Onderwerp: Wijzigingsprocedure geluidproductieplafonds

Hierbij verzoek ik u op grond van artikel 11.28 van de Wet milieubeheer (hierna: de wet) geluidproductieplafonds aan te passen langs de A1 ter hoogte van Laren, langs de A15 ter hoogte van Ridderkerk, langs de A28 ter hoogte van Spier en langs de A13 ter hoogte van de Ackersdijksche Plassen.

Resultaten akoestisch onderzoek op referentiepunten

Wijziging geluidscherm A1 - Laren

Figuur 1. Weergave gewijzigde schermen en effecten op geluidproductieplafonds A1 Laren

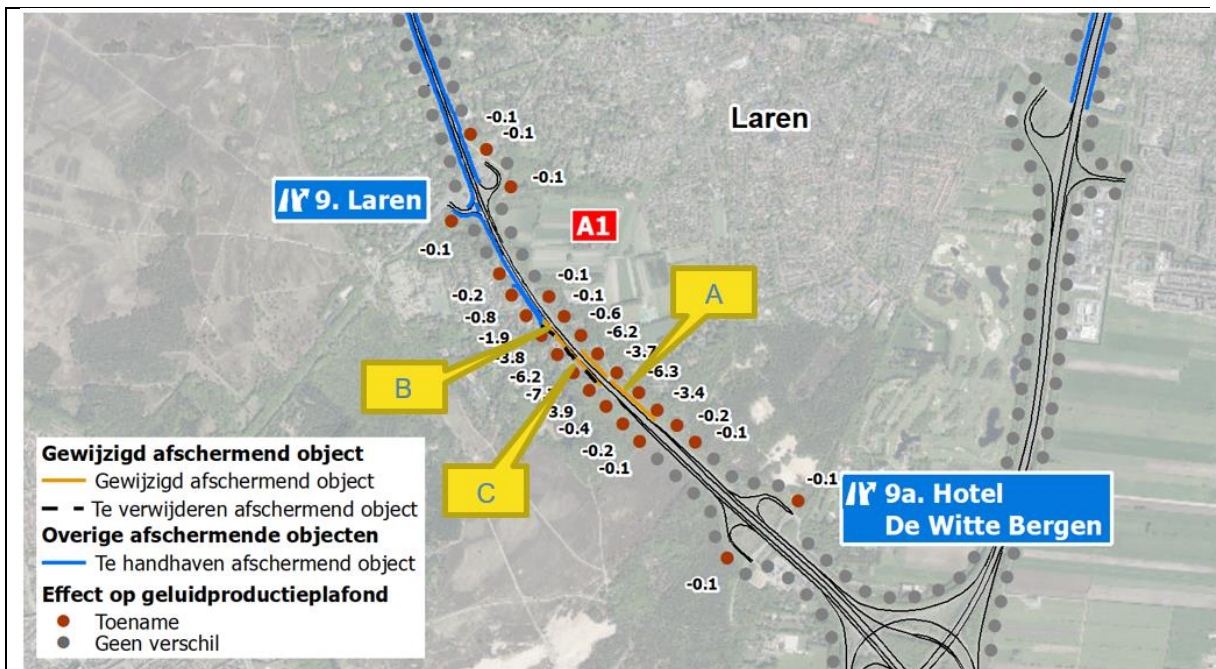
Aan weersijden van de A1 ter hoogte van Laren bevinden zich afschermdende objecten die niet in het geluidregister zijn opgenomen. Uit ingewonnen gegevens van Rijkswaterstaat blijkt dat deze afschermdende objecten in 2013 zijn gerealiseerd. Daarnaast bevindt zich aan de westzijde een afschermdend object, dat in werkelijkheid niet aanwezig is. Uit ingewonnen gegevens van Rijkswaterstaat blijkt dat dit afschermdende object in 2012 niet aanwezig was, wat tevens blijkt uit foto's van deze locatie die vóór 1 juli 2012 zijn genomen.

Label	Rijksweg	Hm van	Hm tot	Toelichting	Lengte [m]	Hoogte [m]	Reflectie [%]
A	A1	27.72	28.13	Geluidscherm ontbreekt in het geluidregister	410	4	20
B	A1	27.54	27.88	Geluidscherm ontbreekt in het geluidregister	340	5	20
C	A1	27.55	27.88	Geluidwal ontbrekt in geluidregister opgenomen	330	4	0

Figuur 2. Weergave gewijzigde schermen en effecten op geluidproductieplafonds A15 Ridderkerk

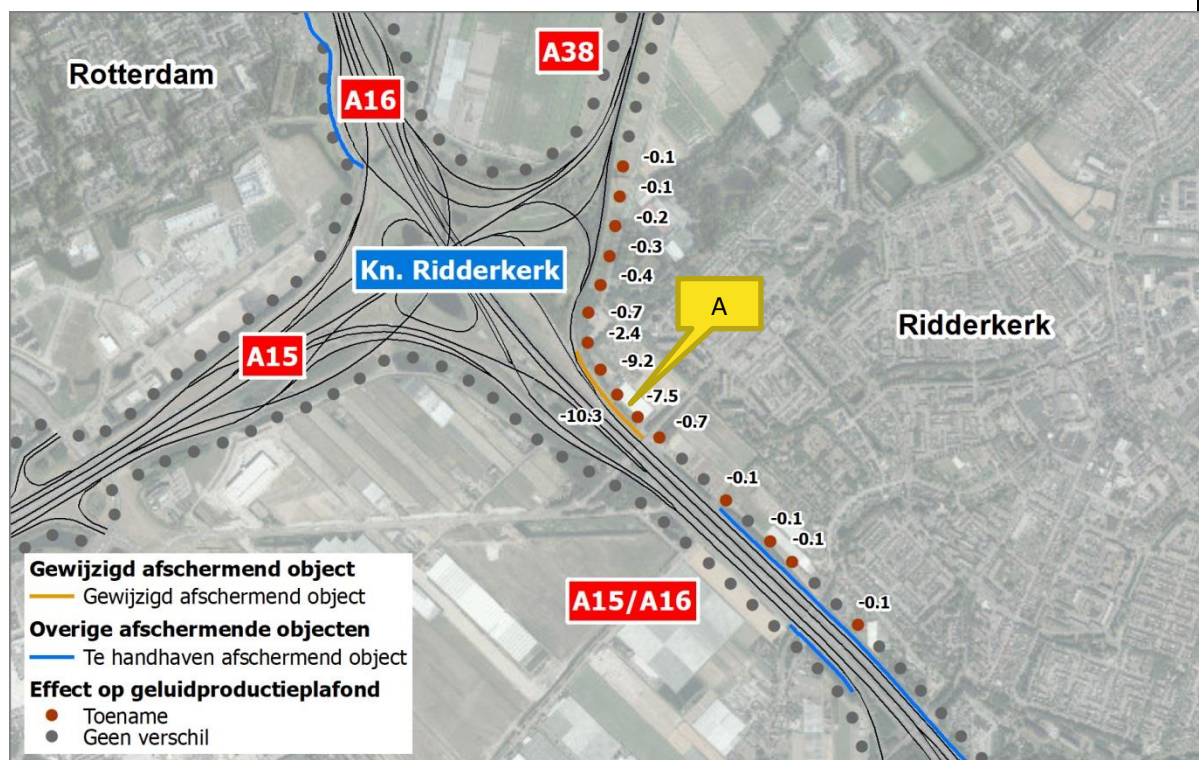
Aan de oostzijde van de A15 ter hoogte van Ridderkerk bevindt zich een afschermend object dat niet in het geluidregister is opgenomen. Uit ingewonnen gegevens van Rijkswaterstaat blijkt dat dit afschermend object in 2013 is gerealiseerd.

Label	Rijksweg	Hm van	Hm tot	Toelichting	Lengte [m]	Hoogte [m]	Reflectie [%]
A	A15	64.47	64.85	Geluidscherm ontbreekt in het geluidregister	380	6	20

Figuur 3. Weergave gewijzigde schermen en effecten op geluidproductieplafonds A28 Spier.

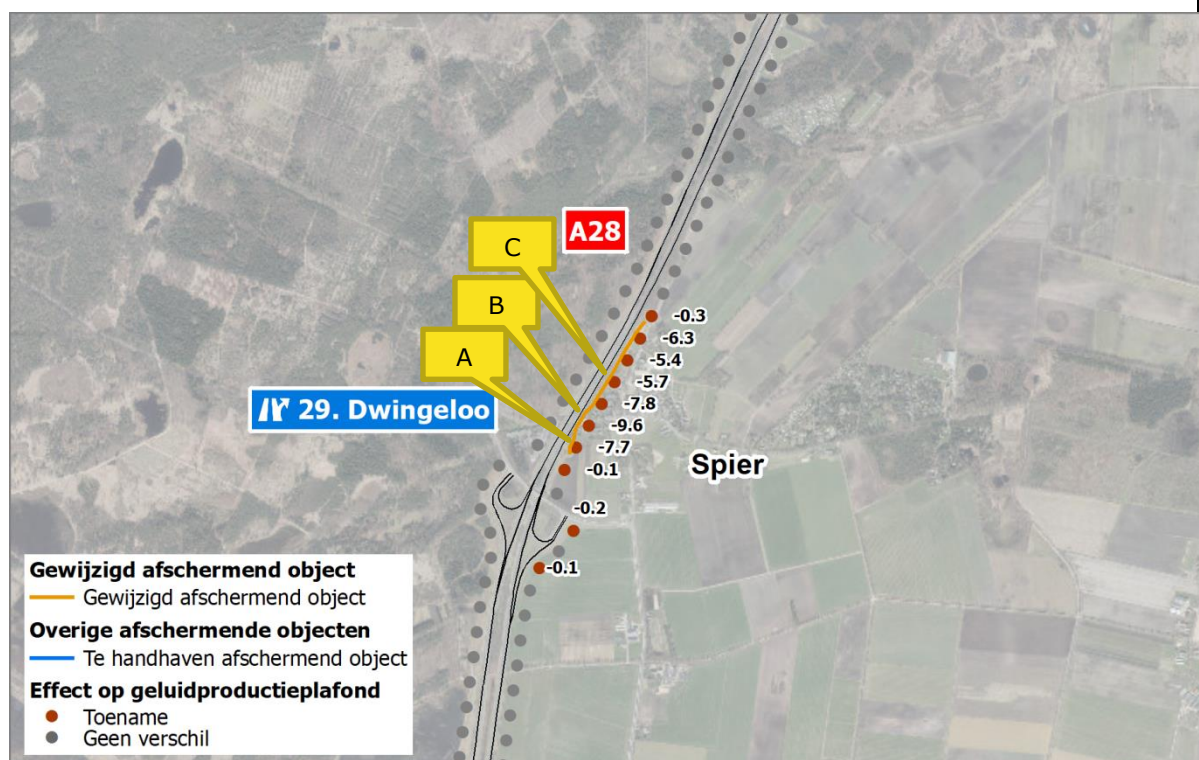
Aan de oostzijde van de A28 ter hoogte van Spier bevindt zich een afschermend object dat niet in het geluidregister is opgenomen. Uit ingewonnen gegevens van Rijkswaterstaat blijkt dat dit afschermend object in 2017 is gerealiseerd.

Label	Rijksweg	Hm van	Hm tot	Toelichting	Lengte [m]	Hoogte [m]	Reflectie [%]
A	A28	152.60	152.68	Geluidswal ontbreekt in het geluidregister	80	5	0
B	A28	152.68	152.84	Geluidscherm ontbreekt in het geluidregister	160	5,5	20
C	A28	152.84	153.21	Geluidswal ontbreekt in het geluidregister	370	5	0

Figuur 4. Weergave gewijzigde schermen en effecten op geluidproductieplafonds A13 Ackerdijsche Plassen.

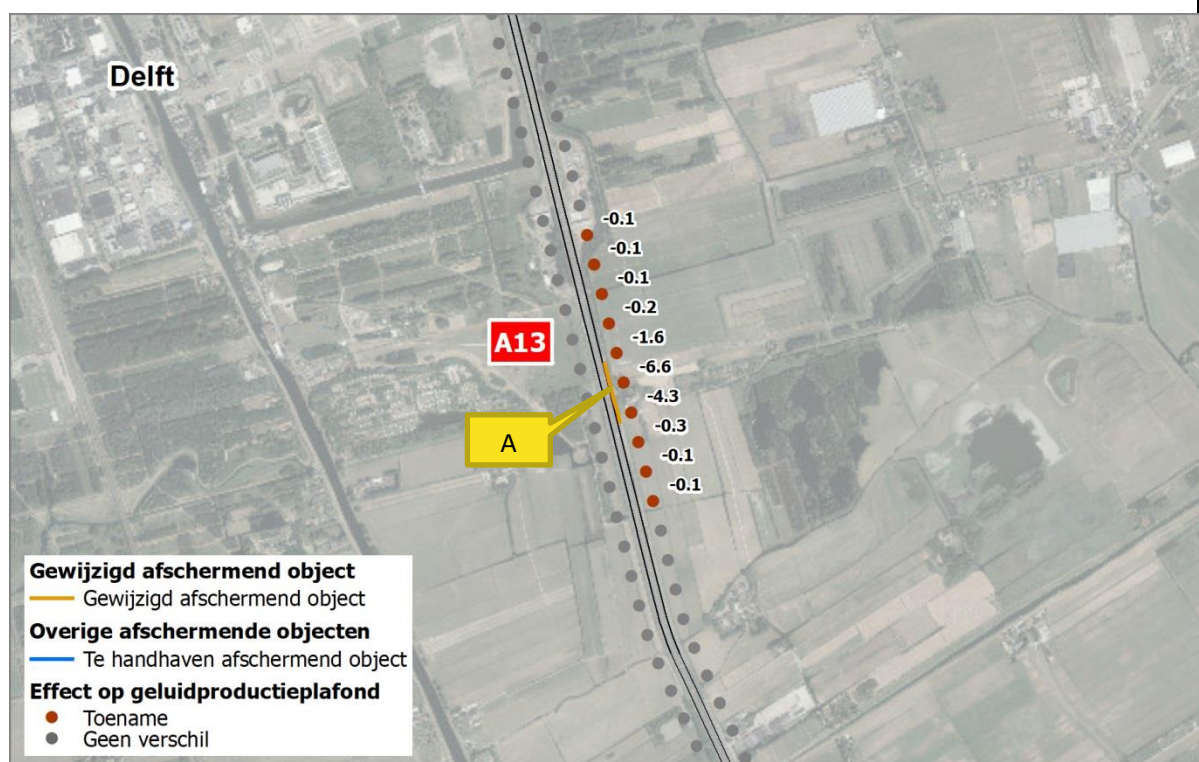
Aan de oostzijde van de A13 ter hoogte van de Ackerdijsche Plassen bevindt zich een afschermend object dat niet in het geluidregister is opgenomen (afschermend object A in onderstaande figuur). Uit ingewonnen gegevens van Rijkswaterstaat blijkt dat dit afschermend object in 2014 is gerealiseerd.

Label	Rijksweg	Hm van	Hm tot	Toelichting	Lengte [m]	Hoogte [m]	Reflectie [%]
A	A13	13.19	13.39	Geluidscherm ontbreekt in het geluidregister	200	4	20

Bijlage 2.1 : Geluidschermen project

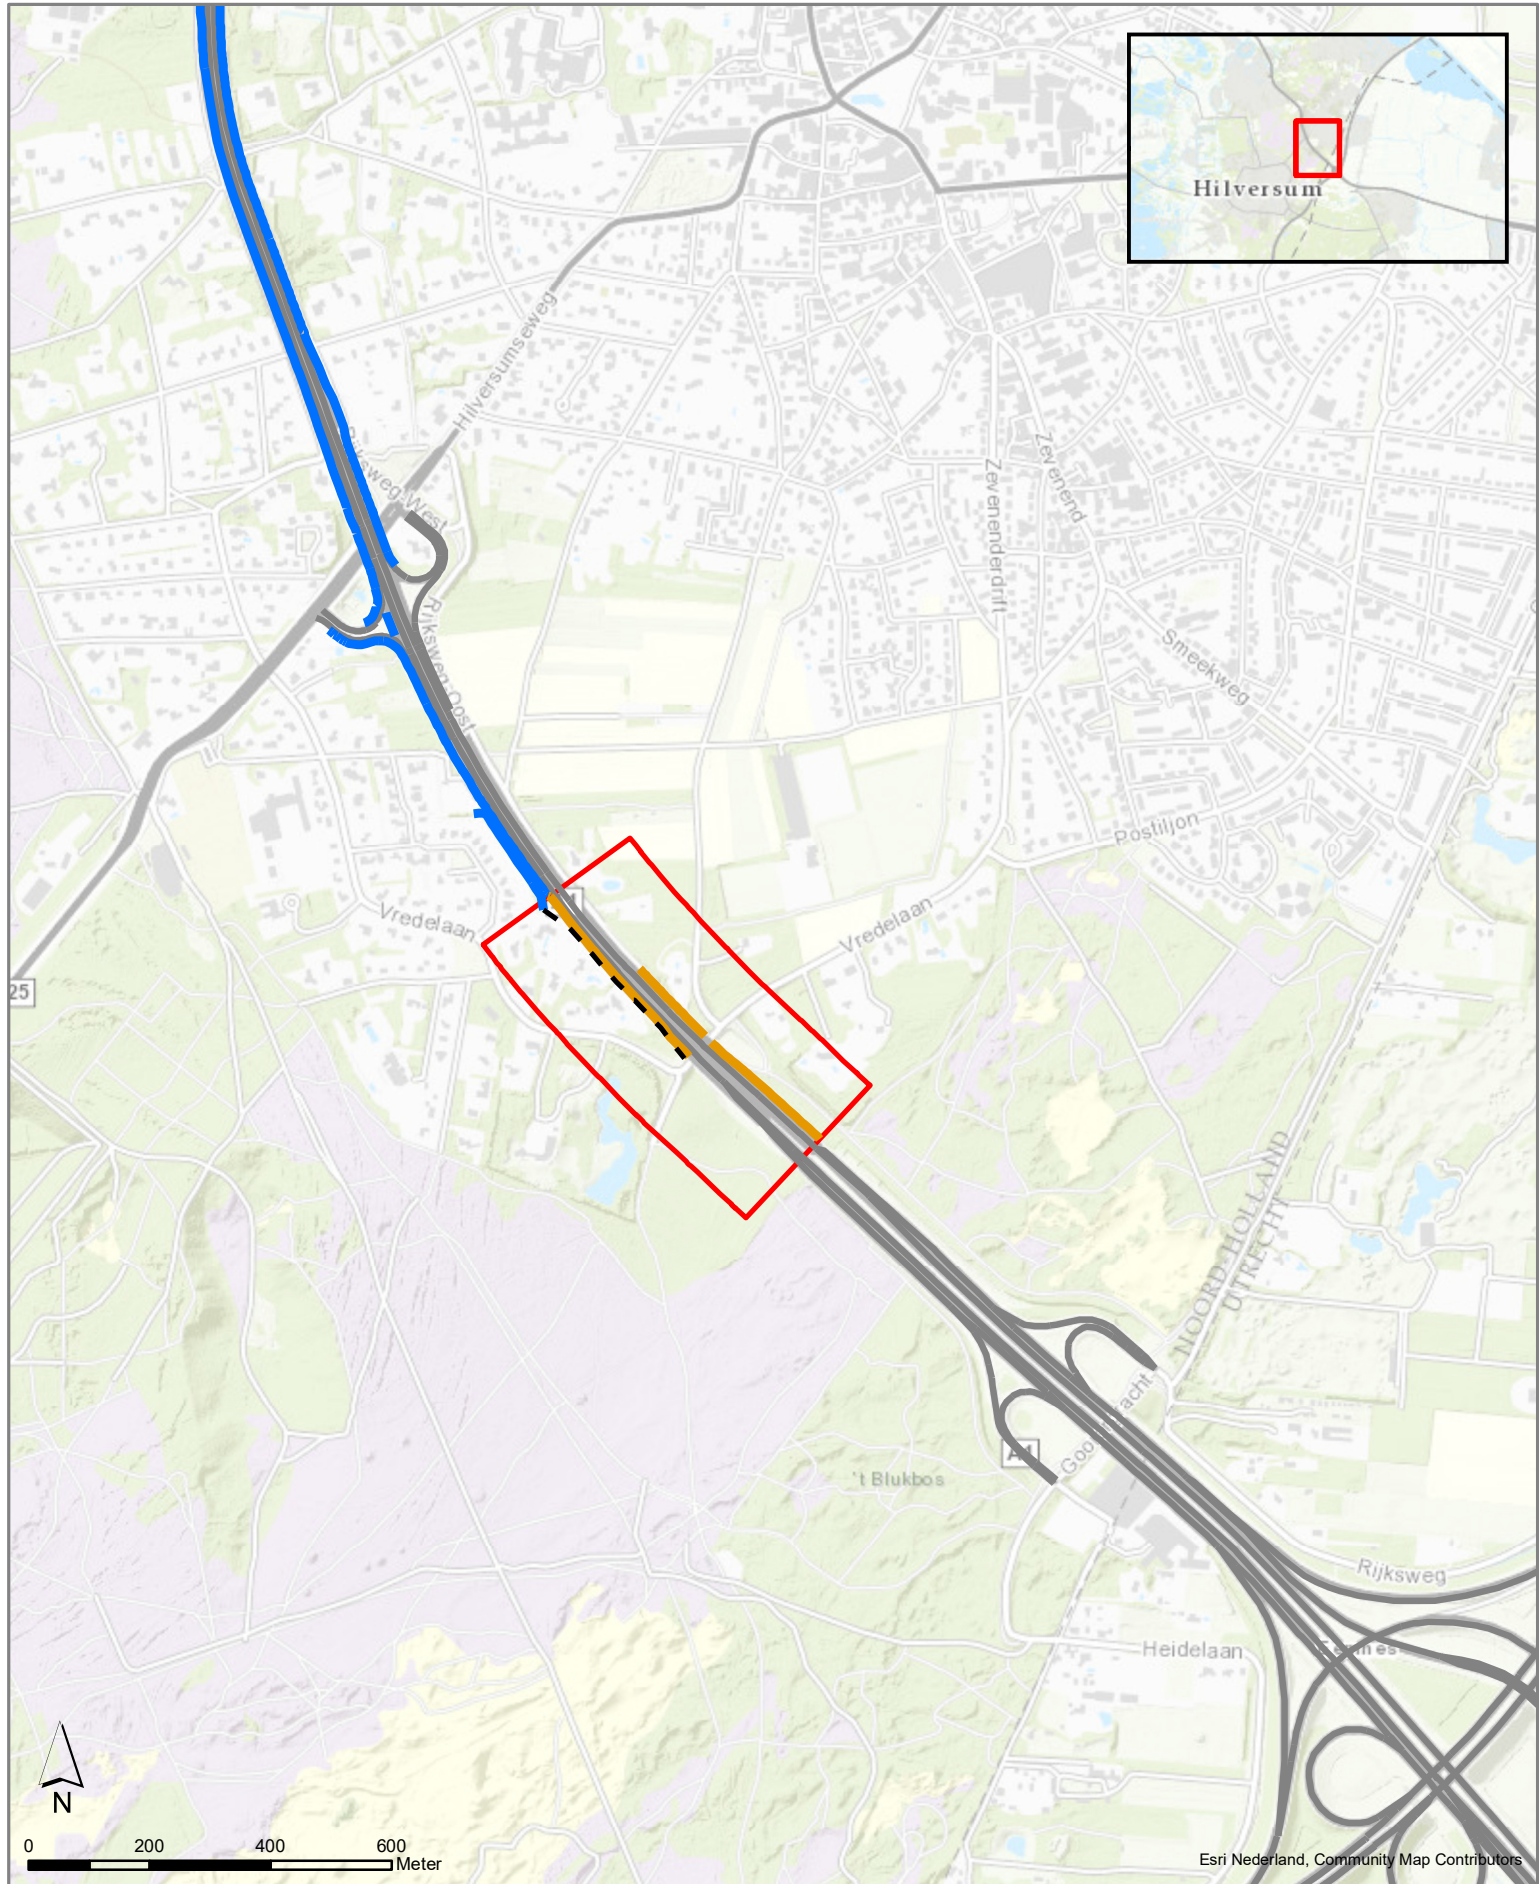
Ten westen van de rijksweg A1 ter hoogte van de aansluiting Laren is een verhoging in het landschap als geluidscherm opgenomen, terwijl het geluidscherm direct langs de snelweg, met een lengte van ca. 350 meter en een hoogte van 4 meter, niet in het geluidregister aanwezig is. Ten oosten van de rijksweg ontbreken twee geluidschermen in het geluidregister, met een totale lengte van ca. 400 meter een hoogte van 5 meter.

Bijlage 3.1 : Vast te stellen geluidproductieplafonds

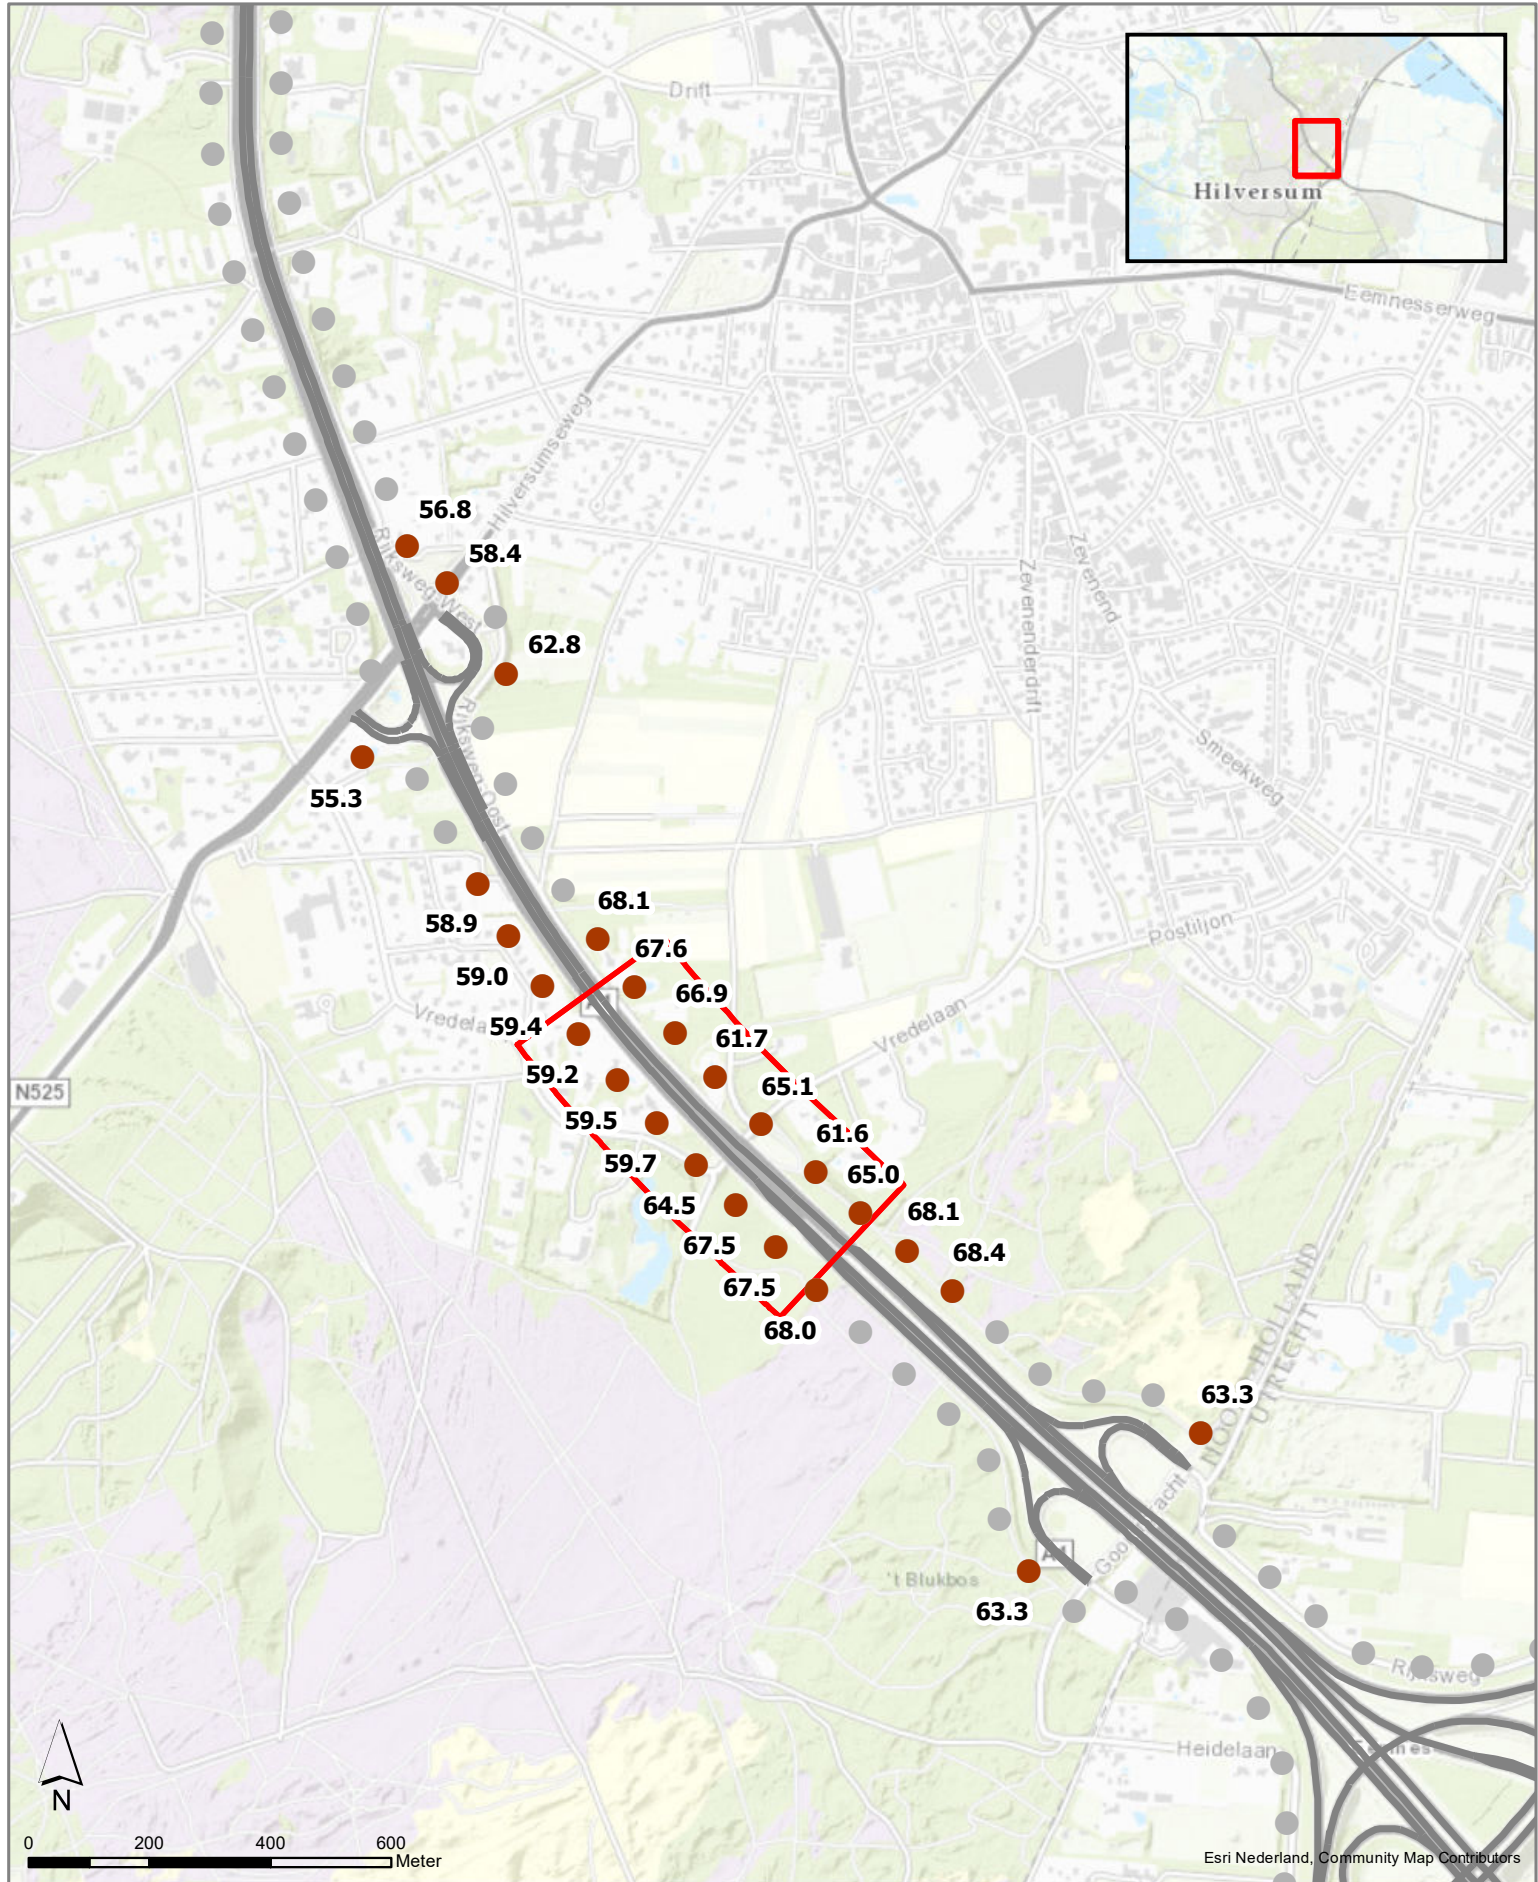
In tabel 1 zijn de referentiepunten aangegeven waarop het geluidproductieplafond moet worden gewijzigd als gevolg van de wijziging van het geluidregister.

In bijlage 3.1 zijn de ligging van de referentiepunten en de te wijzigen geluidproductieplafonds weergegeven.
